**PROGETTO DEFINITIVO PER LA REALIZZAZIONE DI UN PARCO EOLICO
 COMPOSTO DA 29 AEROGENERATORI E RELATIVE OPERE CONNESSE
 CON POTENZA COMPLESSIVA DI 153,9 MW NEI COMUNI DI ESTERZILI
 (SU), ESCALAPLANO (SU) E SEUI (SU)**

Oggetto: Controdeduzioni alle osservazioni trasmesse in merito alla Valutazione di Impatto Ambientale, ai sensi dell'art. 23 del D.Lgs. 152/2006, e s.m.i., inerente al progetto definitivo per la realizzazione di un parco eolico denominato "Parco Eolico Nuraxeddu", composto da 29 aerogeneratori, ciascuno di potenza nominale pari a circa 5.3MW, e relative opere connesse, nei Comuni di Esterzili (SU), Escalaplano (SU) e Seui (SU) [ID: 9116].

Proponente: Loto Rinnovabili Srl

Figura 1- Stralcio Area di Stazione di progetto (colore Marrone) e Buffer di 150 m (Colore Celeste) ai sensi dell'art. 143 del D.lgs 42/04, art. 17, comma 3, lett. h) delle NTA del PPR del Riu Abbelada (Colore Blu)

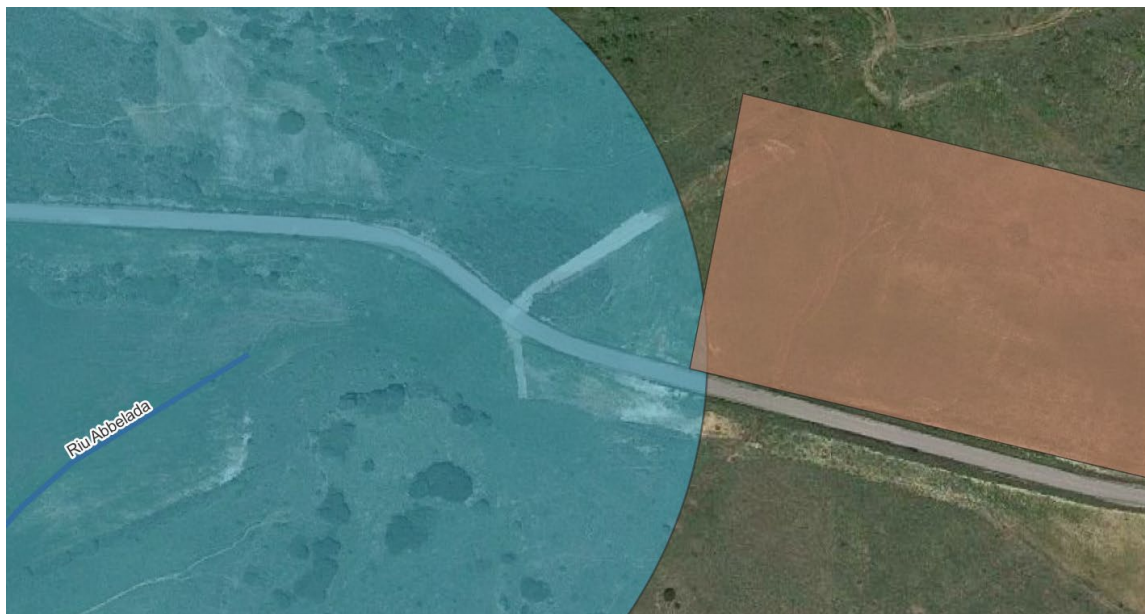
La sottostazione risulta in condivisione con un altro progetto della medesima Società - attualmente in istruttoria con codice ID 9311, relativo a 12 aereogeneratori -, ricade in area sottoposta a vincolo paesaggistico per effetto dell'art. 143 del D.lgs 42/04, art. 17, comma 3, lett. h) delle NTA del PPR per la presenza del Rio Abbelada; risulta, inoltre, a circa 300 metri dal nuraghe S'Ollastu.

L'interferenza tra il buffer di 150 m ai sensi dell'art. 143 del D.lgs 42/04, art. 17, comma 3, lett. h) delle NTA del PPR del Rio Abbelada e la stazione utente in progetto riguarda una porzione esigua

della stazione. Si riporta di seguito lo stralcio cartografico con evidenza dell'interferenza con il citato Buffer:

A causa della limitata superficie interessata, può essere ragionevole immaginare la presenza di errori di georeferenziazione; la scrivente ritiene di poter superare tale problematica attraverso l'ottimizzazione della configurazione di stazione in modo da eliminare l'interessamento dell'area soggetta a vincolo.

Si rimanda alla tavola allegata "ELB09D_ Aree non idonee FER -Art.143 del D.lgs 42/04, art. 17, comma 3, lett. h) delle NTA del PPR-Dettaglio Stazione" con evidenza dell'ottimizzazione dell'area di stazione.

Figura 3- Lato del fabbricato esposto all'effetto dello Shadow Flickering

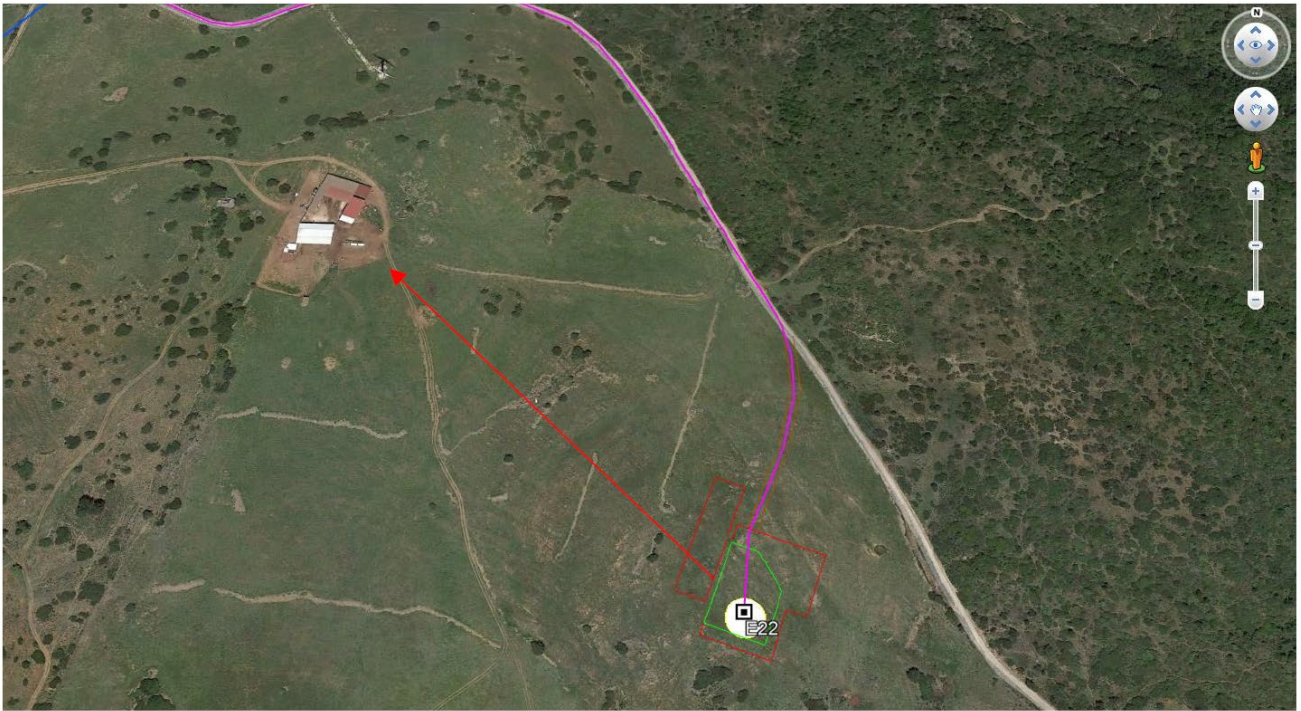
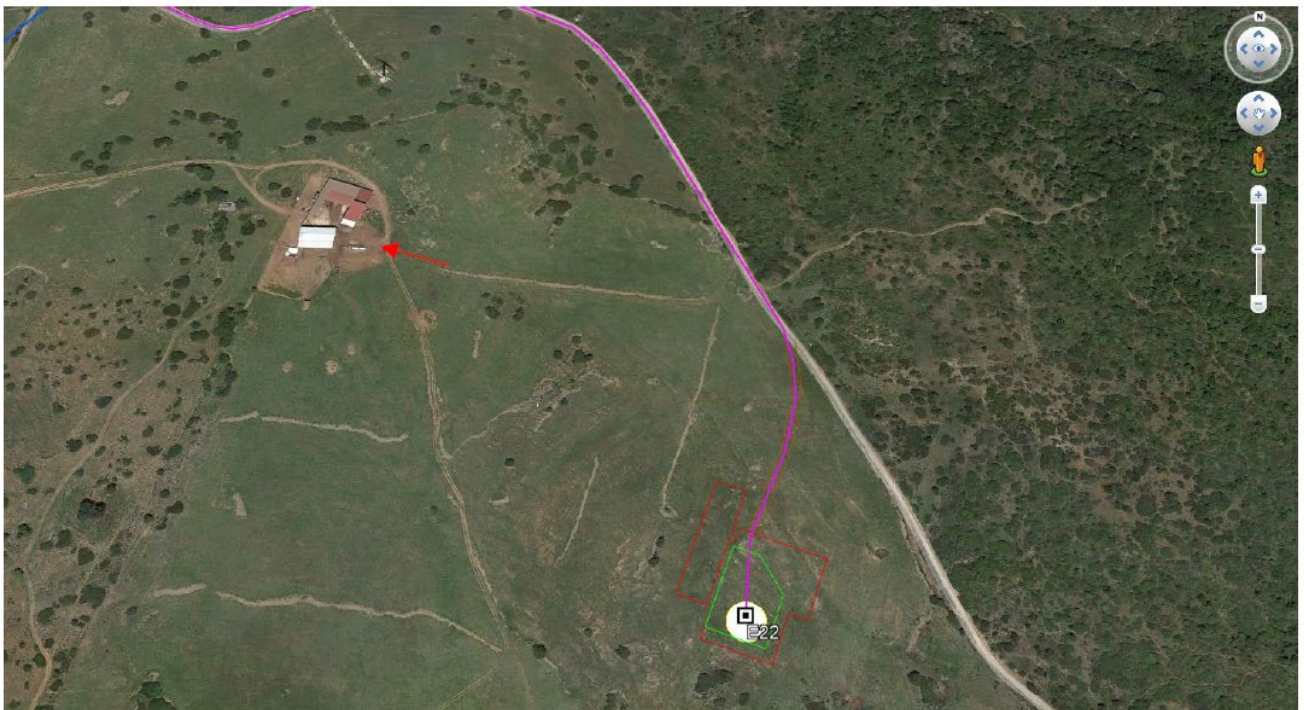
Di integrare lo studio dell'esposizione al fenomeno dello Shadow - Flickering, con riferimento anche al limite di durata di 30 minuti al giorno su tutti i recettori. Inoltre, in considerazione di quanto già espresso in merito alle destinazioni d'uso dei potenziali recettori, la Società proponente assume come riferimento i limiti di durata di 30 ore all'anno per ciascun recettore, si rileva che, benché nello studio previsionale tale limite si base annua sia superato per il recettore R29, non è stata proposta alcuna azione di mitigazione al riguardo. Si rappresenta, infine, che pur trattandosi di limiti che non derivano da specifiche norme nazionali, in virtù del principio di precauzione è necessario che sia garantita, per la popolazione potenzialmente esposta, l'assenza di effetti associati allo Shadow - Flickering che, peraltro, andrebbero a "sommarsi" agli altri potenziali effetti negativi per la salute (es. rumore).

Al fine di verificare l'effettivo disturbo indotto dal fenomeno dello Shadow - Flickering al ricettore denominato R29, l'unico che dalle modellazioni eseguite in sede di avvio della procedura SIA mostrava un'interferenza con il fenomeno per 105 ore, è stato condotto un sopralluogo per verificare da un lato l'effettiva valenza del fenomeno e dall'altro l'eventuale presenza di schermature naturali oltre all'effettiva presenza di finestre ed aperture sulle facciate esposte.

Come si può osservare il fabbricato è ad utilizzo lavorativo, più nello specifico si tratta di una struttura agropastorale il cui lato esposto al fenomeno risulta caratterizzato da una percentuale vetrata prossima allo zero.

Partendo da quanto sin qui detto, per dare esauriente risposta alla richiesta di integrazioni formulata, in merito all'effettiva esposizione al fenomeno in questione, possono essere fatte le seguenti considerazioni:

- ❖ la superficie della facciata soggetta al fenomeno dello *Shadow Flickering* risulta essere di dimensioni estremamente contenute;
- ❖ il periodo in cui l'effetto si manifesta è compreso tra il 20 ottobre e il 22 febbraio, ovvero pieno periodo invernale,
- ❖ l'effetto si manifesta in una fascia oraria che nella stagione invernale potrebbe non dare per certa la presenza di personale in loco e di bestiame al pascolo;
- ❖ il calcolo del superamento reale di 105 ore risulta essere un valore cautelativo in quanto nella stima non si è tenuto conto degli effetti mitigativi dovuti al piano di rotazione delle pale non sempre ortogonale alla direttrice sole-finestra;
- ❖ in definitiva gli effetti subiti dai soggetti che operano all'interno del ricettore sono da considerarsi del tutto trascurabili.;
- ❖ Nella simulazione non è stato considerato il potenziale mancato funzionamento delle Turbine;

Figura 6- Individuazione della località "Is Pranus" e della perimetrazione della sughereta (in viola) da Carta uso del suolo 2008 della Regione Sardegna.

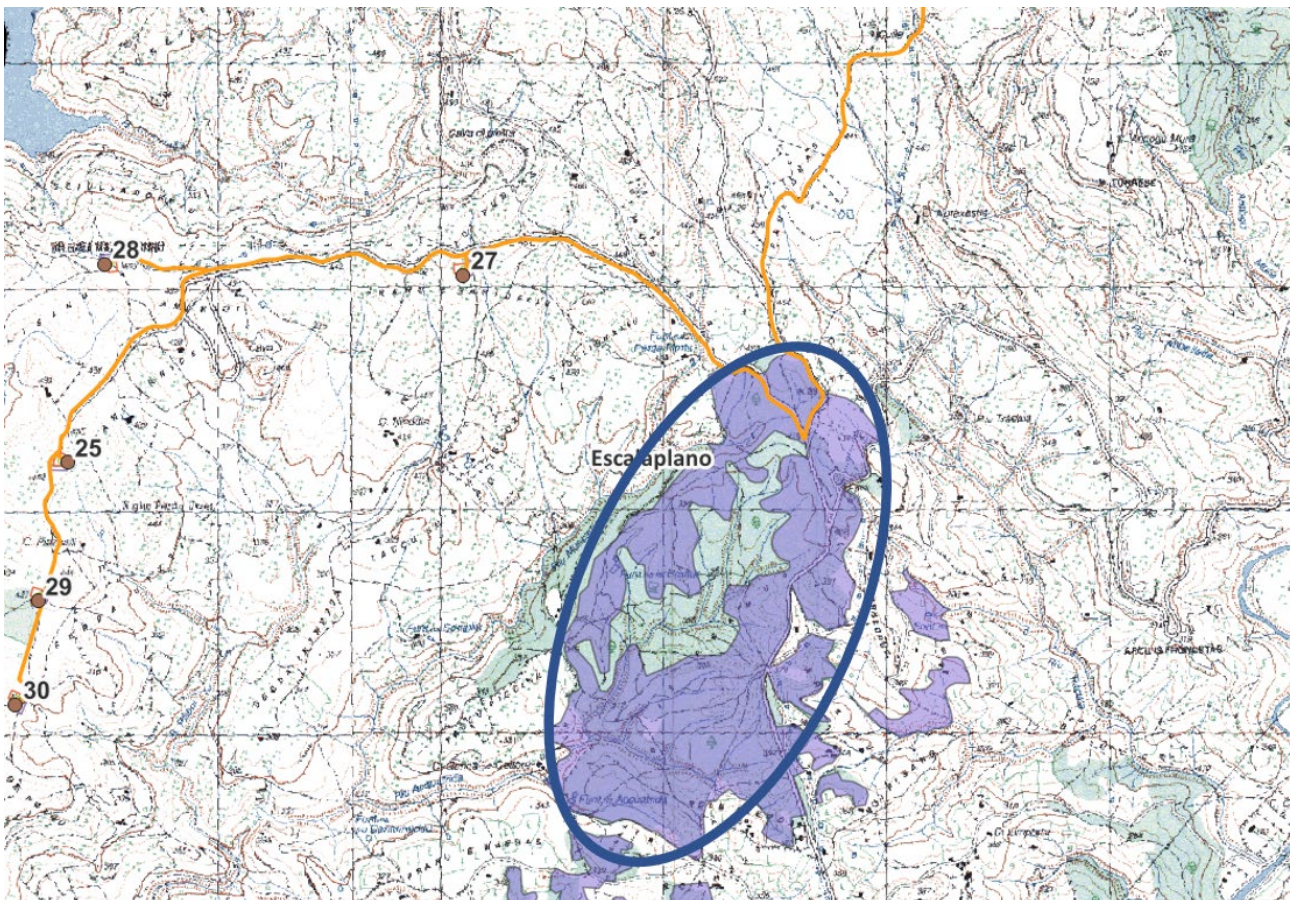
Nell'eventualità si renda necessario l'abbattimento di piante di quercia sughera, dovrà essere preventivamente acquisita l'autorizzazione del Servizio scrivente, ai sensi dell'art. 4 della L.R del 9 febbraio 1994, con riserva di parere in merito all'autorizzazione all'abbattimento e/o prescrizioni in merito ad eventuali interventi compensativi.

Si rileva che l'unica interferenza potenzialmente riscontrabile tra l'opera di progetto e l'estrema propaggine a Nord della sughereta (in colore viola nella figura sottostante, come da Carta Uso del suolo 2008, fonte: [Sardegna Mappe - Sardegna Geoportale](#)) consisterebbe nel tracciato del cavidotto che la attraversa, che però sarà interamente interrato sul sedime di una strada esistente, non andando a intaccare in nessun modo la presenza della sughereta. Qualora di dovesse rendere necessario l'abbattimento, la Scrivente si impegna a richiedere prontamente le autorizzazioni necessarie, secondo la normativa vigente.
